関西電力高浜原子力発電所 1、2号機の
運転再開同意に関する要請書
特に事故時の原子炉容器脆性破壊のおそれについて

2023 年 7 月 20 日

高浜町議会議長 大塚 ひとみ 様

老朽原発 40 年廃炉訴訟市民の会

PTS 評価説明図

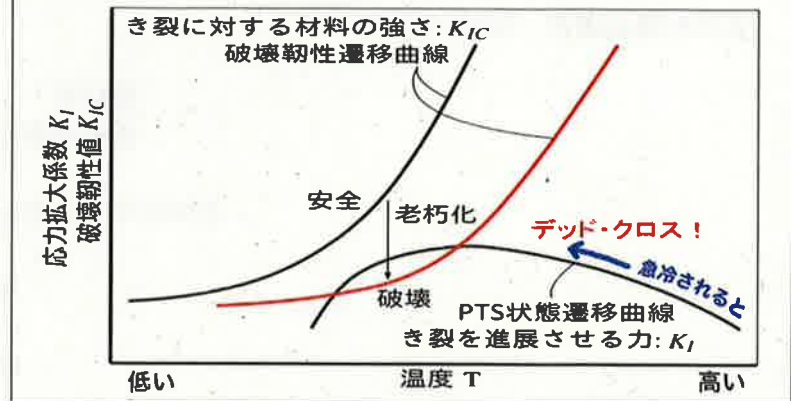
緊急時に原子炉容器が冷却水で一気に冷やされ収縮した時に、外面との温度差で強い引っ張り応力がかかります。これを加圧熱衝撃＝PTS と呼び、上図の右下の右から左に山なりにカーブする曲線で示されます。

この時に内面にひび割れがあると、ひびを広げようとする力を受けますが、原子炉容器の鋼材がこの力に耐えられる靱性＝粘り強さを評価した曲線が破壊靱性遷移曲線で、上図の左から右に上昇する曲線で示されます。中性子照射脆化で原子炉容器がもろくなると、破壊靱性遷移曲線は右にシフトします。原子炉容器にひび割れがあることを想定して、加圧熱衝撃 (PTS) が、原子炉容器の粘り強さ (靱性) を上回らないか (デッド・クロスしないか) を評価します。デッド・クロスは原子炉容器の脆性破壊を意味します。

図 14.8 高浜原発 1 号炉の PTS 評価

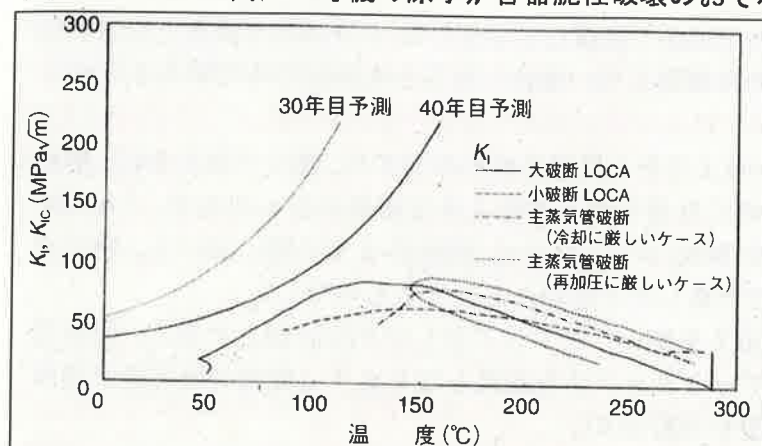
昨年提出しました要請書において、関西電力による高浜 1 号機の破壊靱性遷移曲線の過小評価のおそれについてご説明しました。左図は、関西電力が実施した 30 年目時点と 40 年目時点における同じ 60 年後予測の図です (詳細は昨年の要請書をご覧ください)。

当訴訟では、高浜 1 号機について、2016 年版による破壊靱性遷移曲線を描くと左図のように、関西電力の評価した PTS 状態遷移曲線と接することも指摘しています (赤実線が 2016 年版による評価、関西電力の PTS 状態遷移曲線は、青破線)。

図 PTS 遷移曲線と母材破壊靱性曲線比較 (JEAC4206-2007 とマスターカーブ法)

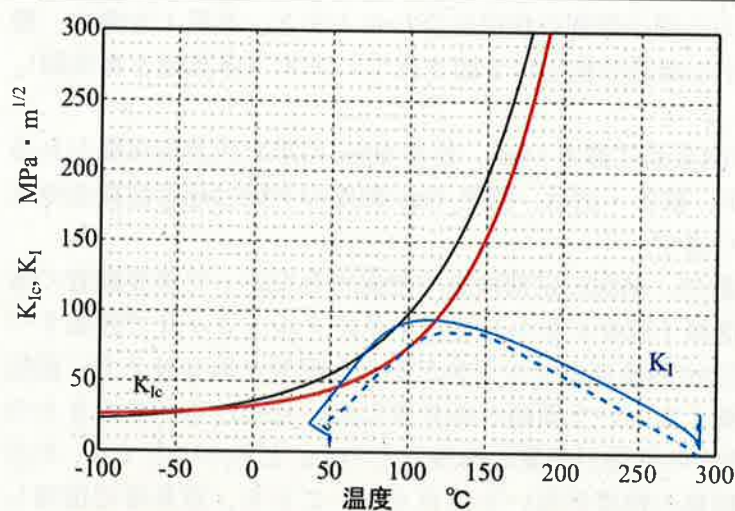
また、図の右下の山なりにカーブしている PTS 状態遷移曲線についても、現行の規格ではクラッド (原子炉容器のステンレス製内張り) なしで評価することになっているのに、関西電力はクラッド

ありで評価していること（クラッドが断熱材の役割をするため過小評価になる）、使用する式の不合理などいくつかの重要な問題があることを当訴訟で指摘してきました。PTS 評価で重要となる熱伝達率の数値を、原子力規制委員会が関西電力に確認していなかったことも訴訟の中で明らかとなりました。

そして、この熱伝達率の数値が関西電力からようやく提出されたのですが、驚くべきことに、解析に使った熱伝達率が残っておらず、あらためて計算したら同じような結果になったので、「大破断 LOCA (Loss of Coolant Accident=冷却材喪失事故) が生じてから 3600 秒までの間において、熱伝達率は約 $1.6\text{ kW}/(\text{m}^2\text{ K})$ から約 $2.5\text{ kW}/(\text{m}^2\text{ K})$ 」で計算したと思われるとするものでした。

関西電力が示した熱伝達率の平均値 $2\text{ kW}/\text{m}^2\text{ K}$ を使い、クラッドなしで PTS 評価をすると、関西電力の評価した破壊靱性遷移曲線であってもデッドクロスする結果となります（前図の黒実線が関西電力の評価、青実線がクラッドなし、熱伝達率 $2\text{ kW}/\text{m}^2\text{ K}$ ）。

破壊靱性遷移曲線と PTS 状態遷移曲線双方の過小評価の状況を合わせますと、高浜 1 号機は、確実にデッドクロス（原子炉容器脆性破壊）する深刻な脆化が予測されています（赤実線と青実線）。
